Note de clarification du périmètre demandé : Permis Exclusif de Recherche sur l'île de la Réunion, dit Permis de « Cafres-Palmistes »

1. Evolution du périmètre du PER demandé

Figure 2 : Périmètre demandé après modification

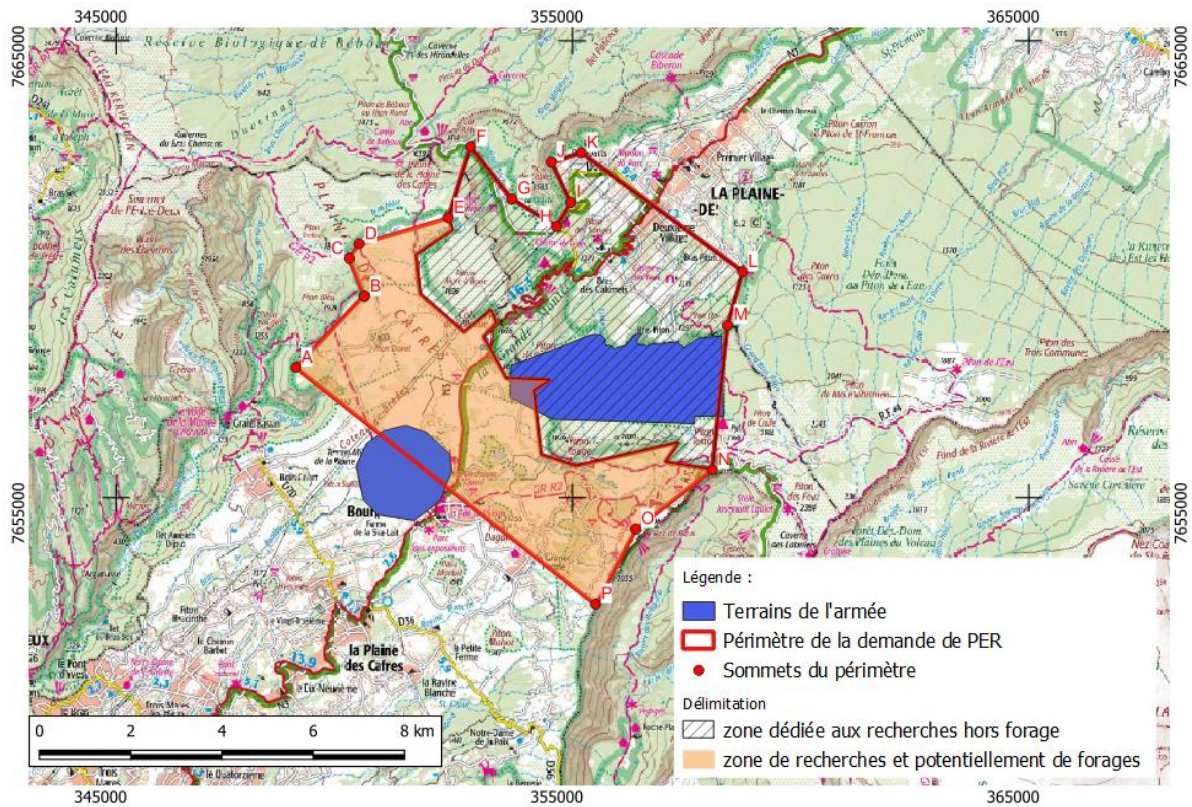
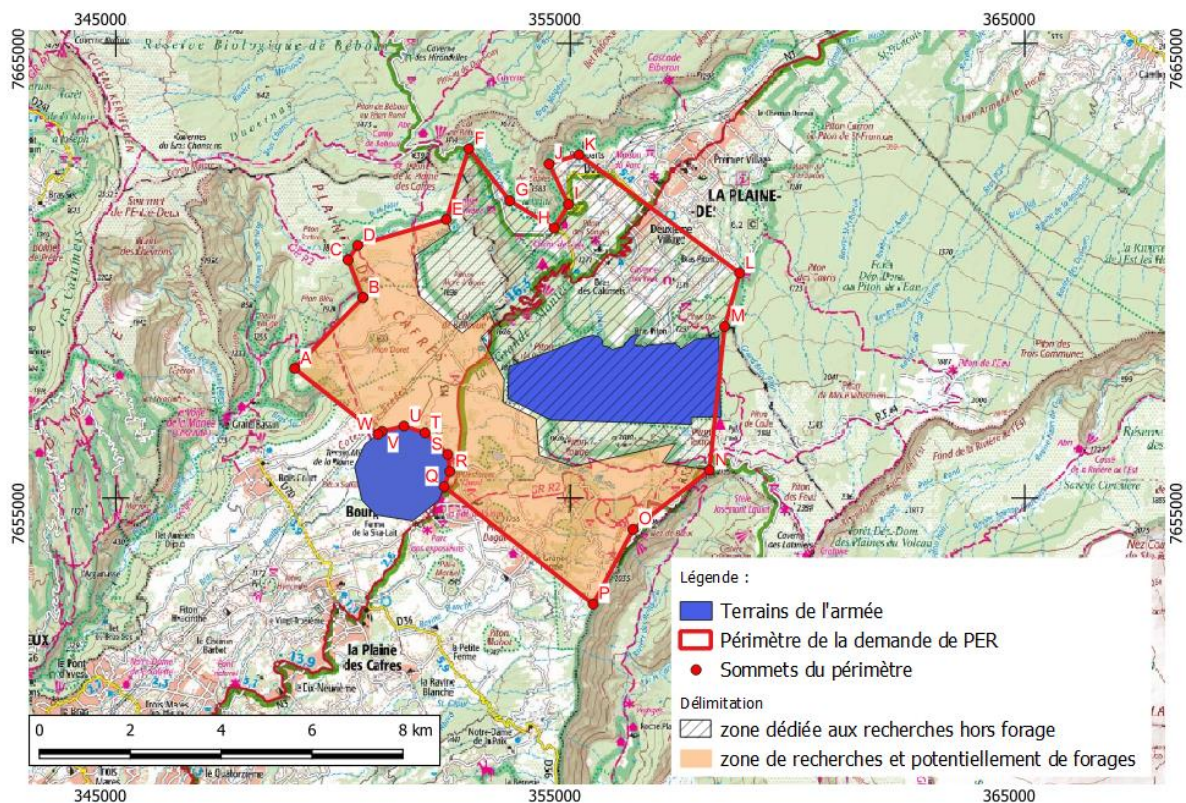
Le périmètre initialement demandé recoupe une zone de dépôt de munition et inclut un champs de tir appartenant à l'armée. Suite aux récents échanges avec la DGEC et la DEAL La Réunion après émission de l'avis du FAZOI et du préfet, le site du dépôt de munitions a été exclu du périmètre du PER demandé en respectant le périmètre d'isolement associé.

Également, la délimitation de la zone dédiée aux recherches hors forage a été modifiée pour que le champs de tir en soit complètement inclus.

Les figures suivantes illustrent la modification des limites des périmètres et des zones définies ci-dessus :

Les conséquences principales de cette modification est la diminution de la surface demandé et l'ajout de points pour la limite.

Figure 4 : Exemple du projet GéoRueil et schémas présentant la géométrie des puits déviés

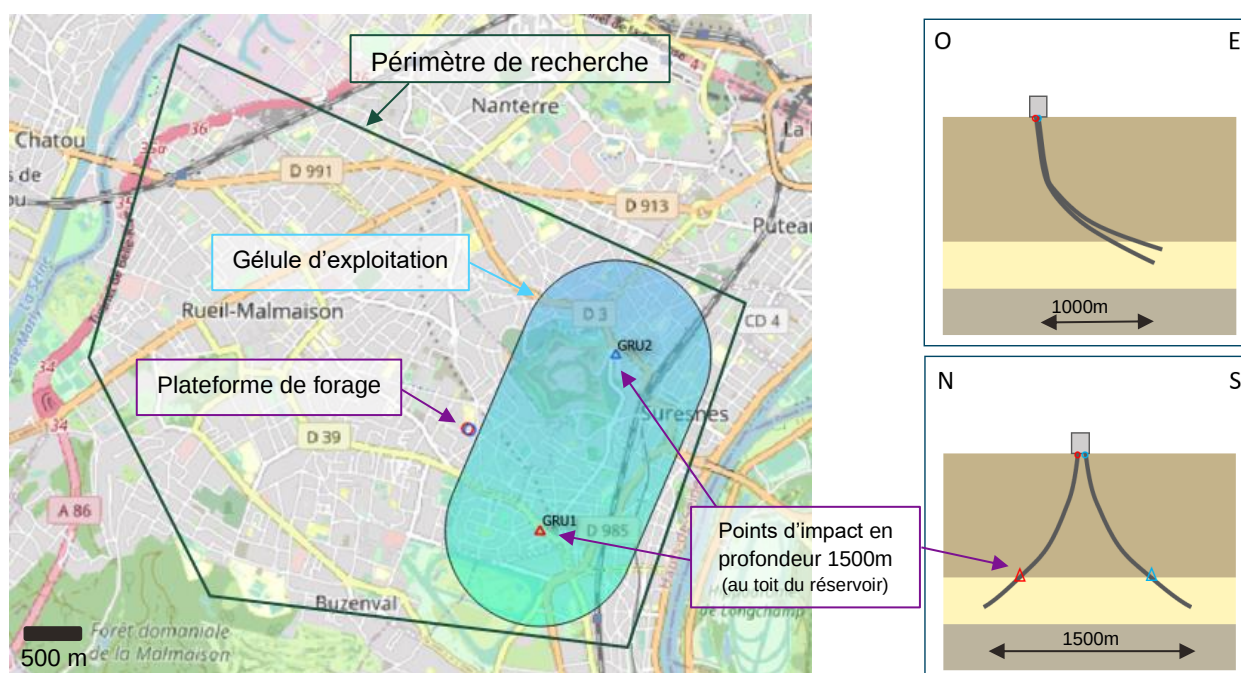
D'éventuels forages pourront prendre place en surface hors des zones hachurées (donc hors du champ de tir) mais la trajectoire des puits pourraient les amener à impacter le réservoir sous la zone d'exclusion hachurée. Voir Exemple en figure 4 : la plateforme de forage en surface est déportée par rapport à la zone de drainage des eaux géothermales (gélule bleue).
